改善箇所説明図④

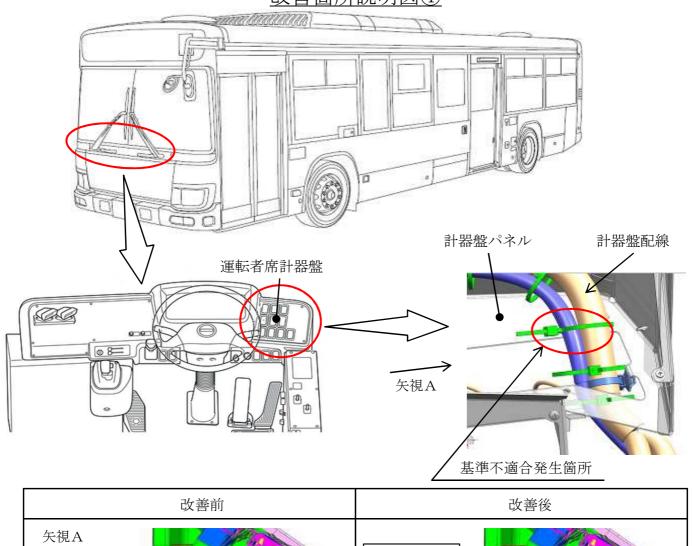
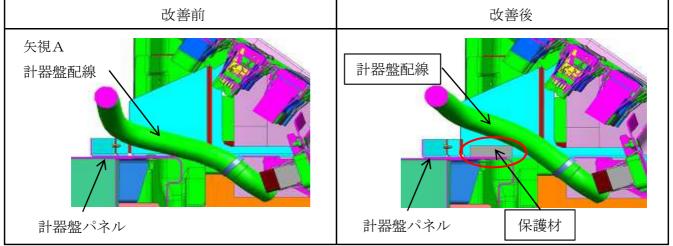
大型・中型路線バスにおいて、運転者席計器盤配線の配索が不適切なため、配線が計器盤パネルの端部と干渉するものがある。そのため、そのまま使用を続けると、配線の被覆が損傷して短絡し、最悪の場合、走行中にエンジンが停止し、再始動できなくなるおそれがある。

全車両、運転者席計器盤パネルに保護材を追加するとともに、当該部の配線を点検し、損傷している場合は補修する。
